Van: "[REDACTED]"
Verzonden: vrijdag 24 januari 2025 14:59
Aan: "[REDACTED]" <[REDACTED]@wetterskipfryslan.nl>; "[REDACTED]" <[REDACTED]@wetterskipfryslan.nl>
Cc: "[REDACTED]" <[REDACTED]@wetterskipfryslan.nl>
Onderwerp: Reactie uitgangspunten aan te leveren documenten.

Hierbij de benodigde indieningsvereisten per onderwerp:

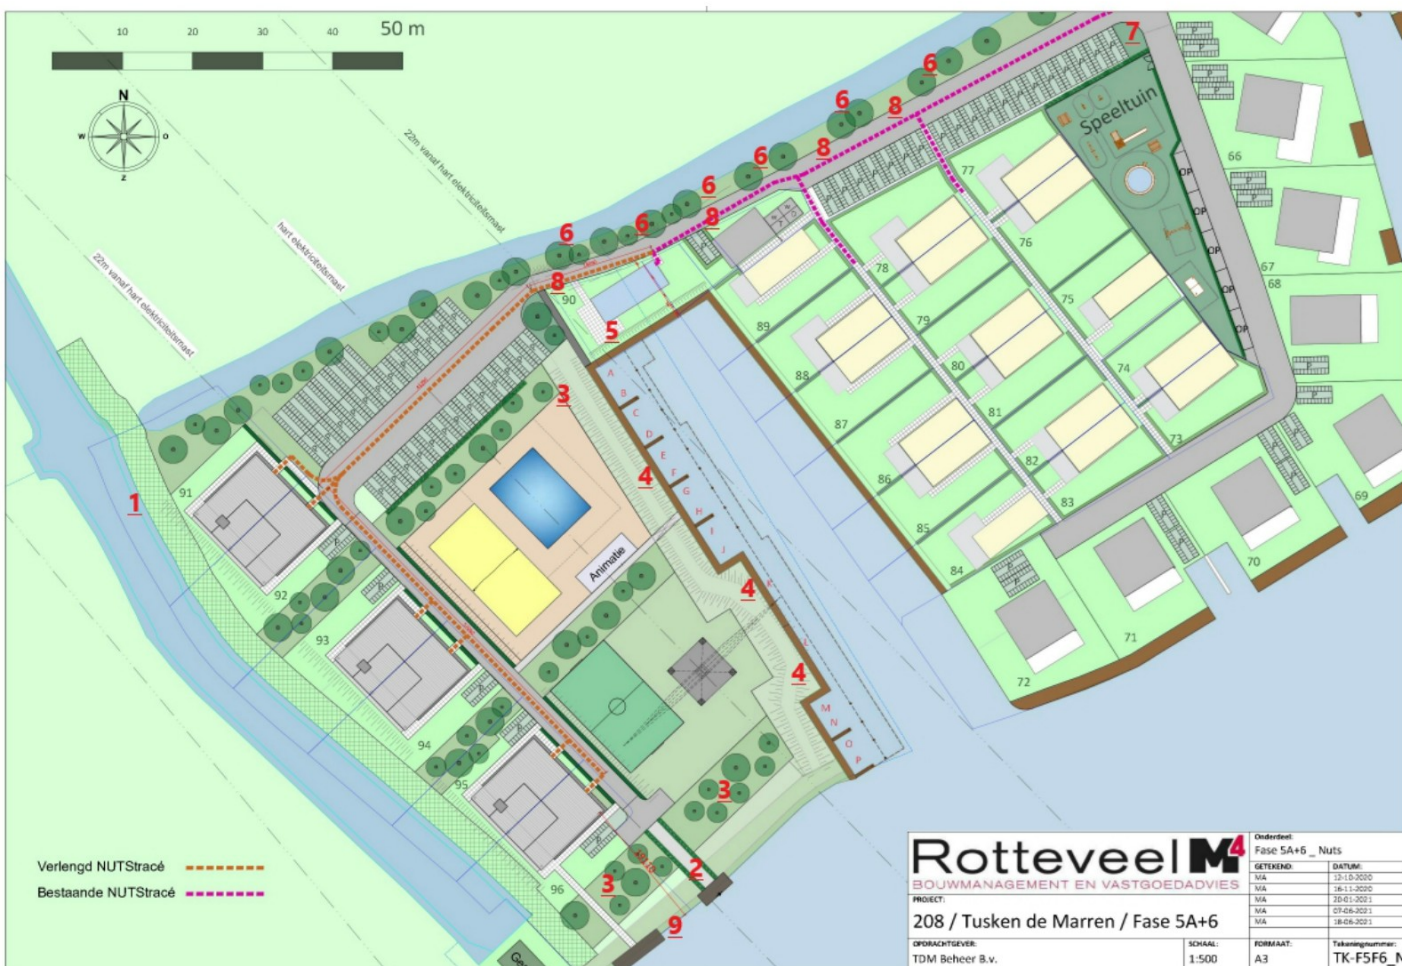
1. Onderhoudspad hoofdwatgang. Door het talud van de tuin is het onderhoudspad bij punt 1 c. 2,5m breed, waar dit ten minste 5m zou moeten zijn. Hierbij merk ik op dat het talud op deze kaart uit de vergunning wel ingetekend is, maar dat WF bij schrijven altijd heeft aangegeven dat het onderhoudspad ten minste 5m breed moet zijn. Dit is ook de voorwaarde uit de vergunning waartegen TDM bezwaar heeft gemaakt (waarna de vergunning is ingetrokken);
-geen reactie want geen waterkering issue

2. Verharding met opgaande houtbeplanting (heg / struiken) haaks over de kering heen aangelegd (beschermingszone en kernzone). Deze opgaande houtbeplanting is momenteel c. 1,75m hoog en bemoeilijkt de toegang tot het gemaal.
-toegang gemaal loopt via andere route, maar waterkering moet met strook van 5m bereikbaar blijven. Struiken verwijderen.

3. Opgaande houtbeplanting (bomen en struiken) in de beschermingszone van de kering. Het lijkt mij dat wij geen nieuw aangeplante bomen op een kering willen hebben.
-Zolang er een strook van 5m onbeplant blijft is er weinig aan de hand op deze locatie. Wel moeten alle bomen en struiken binnen de 5m worden verwijderd.

4. Stroomvoorzieningen op de steigers. Hier staan palen in de kering met een stroomvoorziening voor de aangemeerde boten. Het is onduidelijk waar de kabels van deze stroomvoorziening lopen. Ik kan deze paaltjes + kabels nergens terugvinden in een vergunning. Het lijkt mij dat de kabels in ieder geval ergens door de kering moeten zijn aangelegd.
-aangeven op tekening waar stroompunten, maar nog belangrijker waar doorvoer is gerealiseerd. Losse kabel moet voldoende diep liggen. Bij voorkeur in mantelbuisje die afgedicht is.

5. Chalet met terras, opgaande houtbeplanting (struik) en erfafscheiding (hekwerk). De opgaande houtbeplanting bevindt zich in de kernzone van de kering en was eerder niet vergund.
-aangeven op overzichtstekening.

6. Opgaande houtbeplanting (geplante bomen met aan weerszijde van de bomen houten palen) in de kernzone van de kering. Het lijkt mij dat wij geen nieuw aangeplante bomen op een kering willen hebben.
-bomen kunnen voor aantasting binnentalud zorgen. Of bomen verwijderen of voorzieningen treffen (damwand) om binnentalud te beschermen tegen boom.
-Oplossing aangeven op tekening

7. Punt 7 valt net buiten deze kaart. Betreft de container die is ingegraven in de kering. Tevens bevindt zich een pijp die door de kering heen loopt (vermoedelijk HWA van de straatkolken) die voor zover ik kan zien nooit vergund is. Eveneens merk ik op dat de bestrating rondom de containers aan het verzakken is. Bij de andere ingegraven container aan het begin van het park (die er al veel langer staat) is de verzakking nog duidelijker te zien. Ik vraag mij af of de plaatsing (in bijzonder de wijze waarop ze gelegeerd worden) op lange termijn problemen kunnen opleveren voor het functioneren van de kering.

8. Verzakking, goed te zien aan de bestrating die mogelijk hersteld dient te worden.

9. Bootbegeleidingssysteem aangelegd op de kade. In de vergunning stond deze ingetekend op de steiger. In werkelijkheid zit deze op de kade van de kering.

- Container moet hersteld worden met juiste fundering. Aangetoond op tekeningen en dwarsprofielen
- HWA mag geen doorvoer met de waterkering zijn. HWA moet worden omgelegd naar de boezem. Bestaande doorvoeren moeten worden verwijderd. Mede om uitspoeling aan binnentalud te voorkomen.

- Verzakking herstellen, vooral van belang in combinatie met stabiliteit binnentalud en dichtgedrukte sloot.

Overzichts tekeningen en dwarsprofielen aanleveren met materiaalonderdelen.

Gezien de ligging t.o.v. de waterkering bestaat de kans dat de damwand berekend moet worden. Moet nader worden bepaald.
